PEDIDO DE ESCLARECIMENTO - CP 08/2018

REFORMA DO GINASIO JORGE MUSSA

CONCORRÊNCIA PÚBLICA 08/2018

RESPOSTA AO PEDIDO DE ESCLARECIMENTO

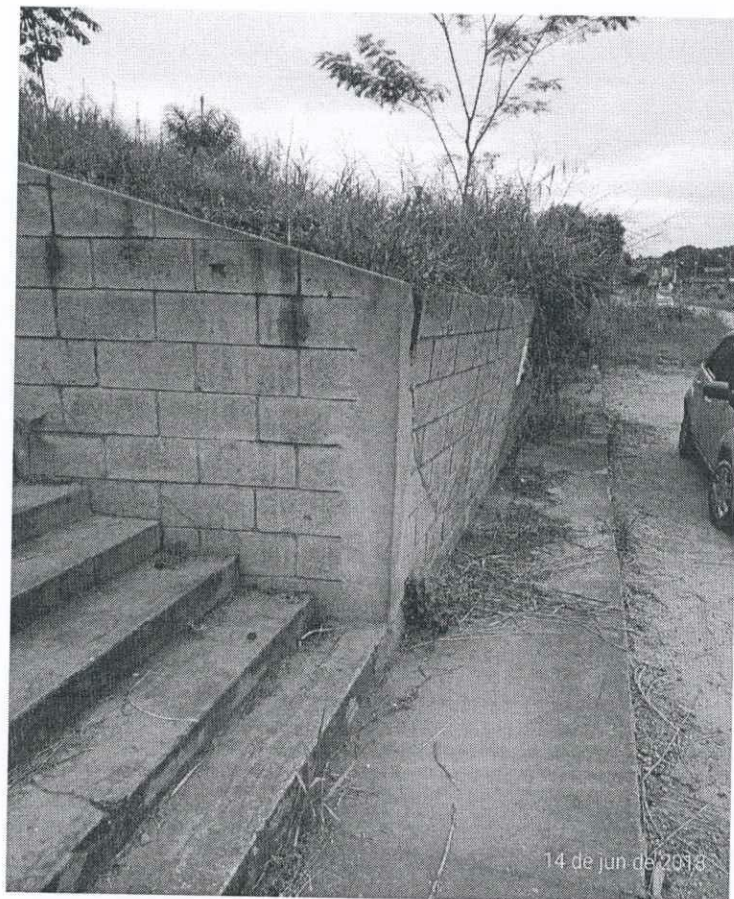
1. Sobre a recuperação do piso, **será recuperado somente o piso da quadra de jogo?** Conforme figura 01
2. A planilha orçamentária não contempla Padrão para entrada de energia, este item ficará por conta da prefeitura?
3. A caixa D'agua existente será reformada? A foto 02 trás a atual situação da mesma.
5. A rampa de acesso para o Ginásio não será recuperado? Conforme figura 03
6. O muro de Contenção do Ginásio esta fissurado. não Será feito uma recuperação no muro de arrimo? Figura 04

Nesse sentido a equipe técnica revisitou os itens planilhados e verificou a necessidade de adequações para que contemplem na totalidade as solicitações apontadas pela empresa.

Destacamos que se procederá a inclusão dos itens retificando a planilha e procedendo a publicação da mesma.
